**ADEGUAMENTO TECNICO IMPIANTO EOLICO
MEDIANTE INTERVENTO DI REPOWERING DELLE TORRI ESISTENTI
E RIDUZIONE NUMERICA DEGLI AEROGENERATORI**

RELAZIONE FAUNA E AVIFAUNA

"CONTRODEDUZIONI PARERE COMITATO CCR-VIA DEL 30/10/2014"

CONTRODEDUZIONI VIA FAUNA E AVIFAUNA

Figura – Layout dello stato attuale

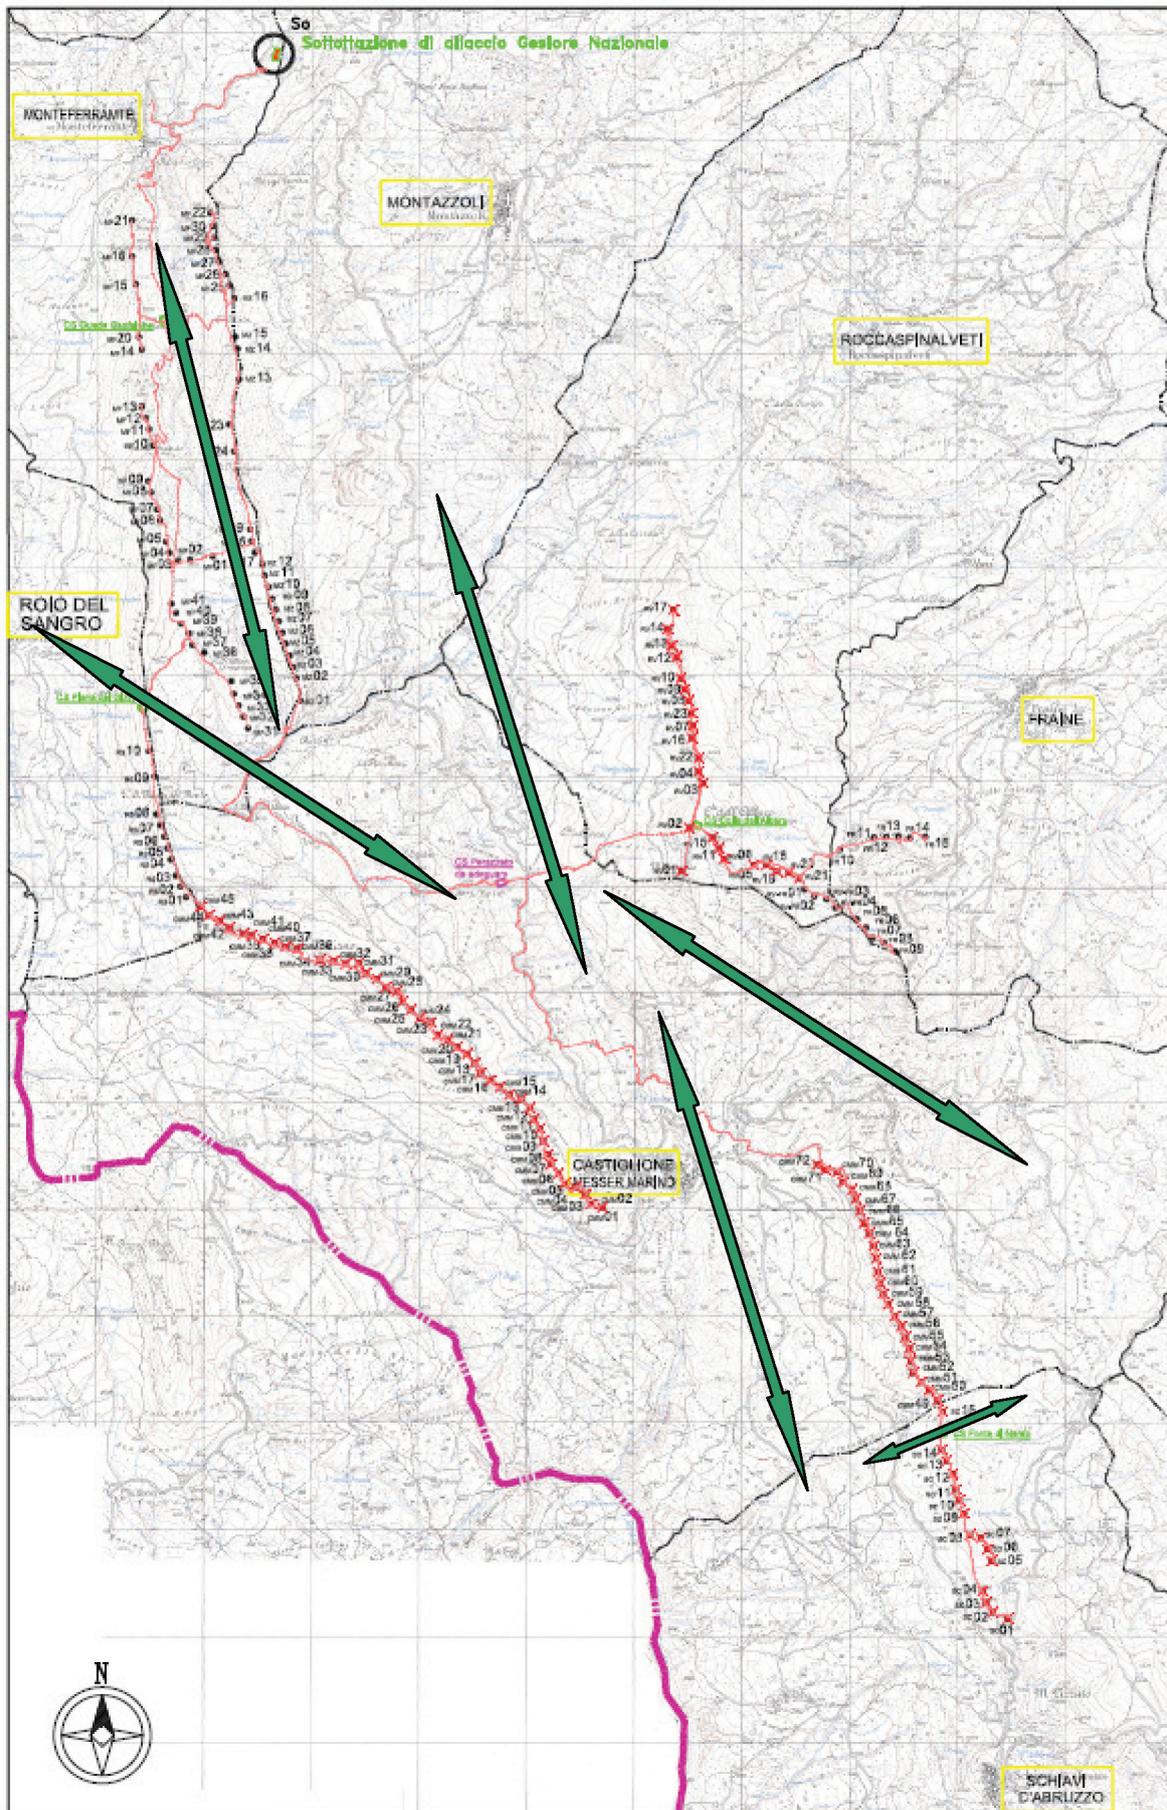
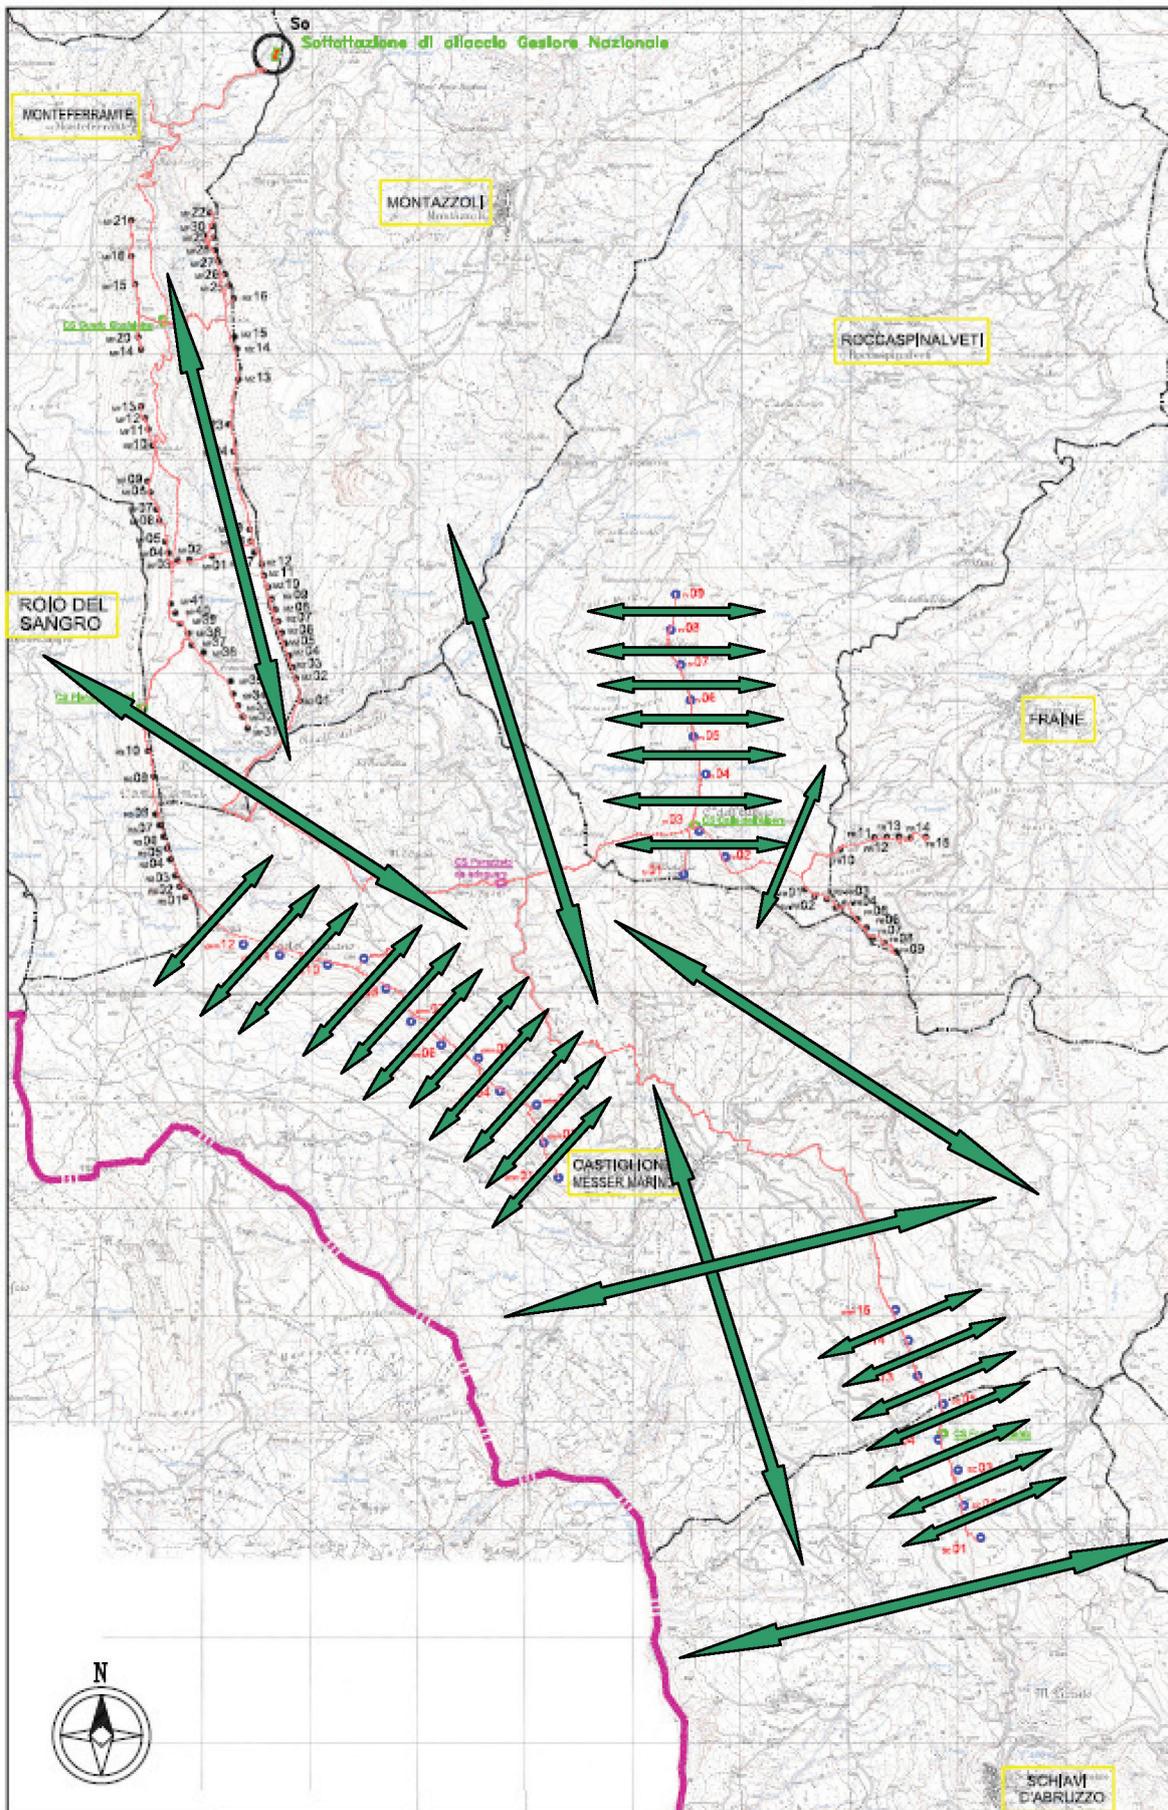
Per avere una comprensione migliore del rischio meno elevato di impatto sulla fauna e sull'aumento delle aree sfruttabili si sono riprodotte le mappe con il layout del vecchio impianto, quello di progetto e i corridoi di passaggio facilmente praticabili dall'avifauna e fauna in genere. Da tali cartografie è evidente come nel complesso il numero di aree utilizzabili sia migliorato con il posizionamento dei nuovi aerogeneratori rispetto al layout attuale.

Nell’insieme il progetto di installazione delle nuove macchine non cambierà di molto la forma del layout attuale, ma aumenteranno gli spazi di passaggio per l’avifauna e fauna rilevata nell’area.

Infatti, gli aerogeneratori attualmente in esercizio hanno interdistanze di circa 100 metri mentre le nuove macchine avranno interdistanze minime di circa 350 metri, distanza quest’ultima più che sufficiente per un agevole passaggio degli animali.
